Zadavatel:
Statutární město Brno

Veřejná zakázka:
„DPS Bystřec“

VYSVĚTLENÍ, ZMĚNA NEBO DOPLNĚNÍ ZADÁVACÍ DOKUMENTACE

Vysvětlení zadávací dokumentace č. 1 ze dne 18. 7. 2024

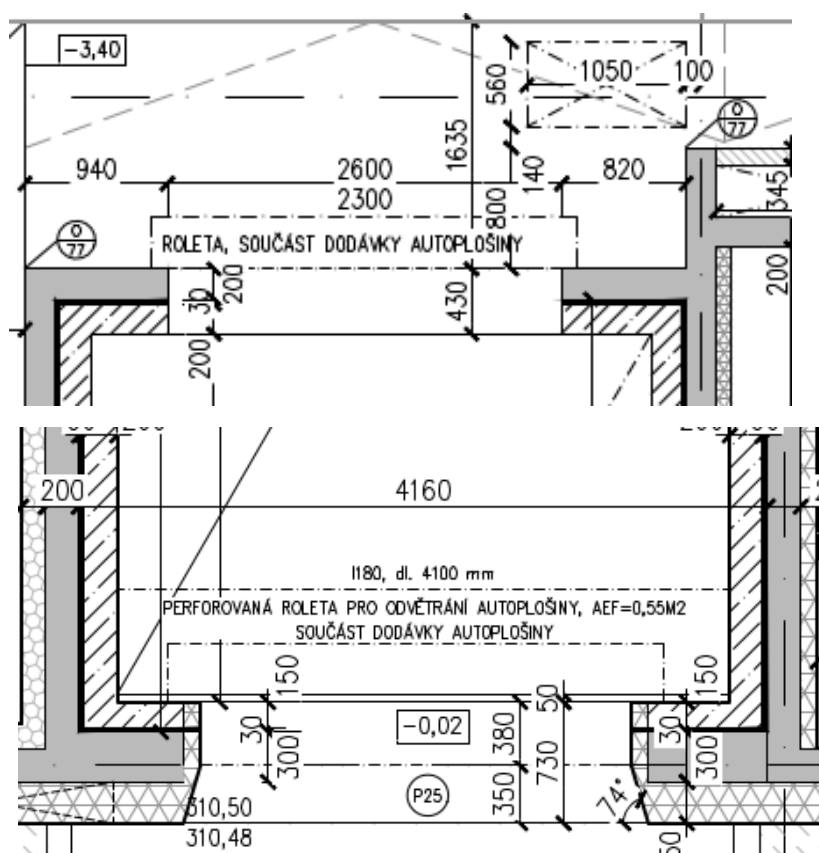
Dotaz č. 5:

Našli jsme nesoulad mezi soupisem prací a výpisem prvků u hliníkových stěn:

- Stěna ozn. A/26 v soupisu prací vykázán rozměr 2200/2600, ale dle výpisu prvků 3000/2350. Co platí?
- Stěna ozn. A/26 v soupisu prací vykázány 2ks, ale dle výpisu prvků 1ks. Co platí?
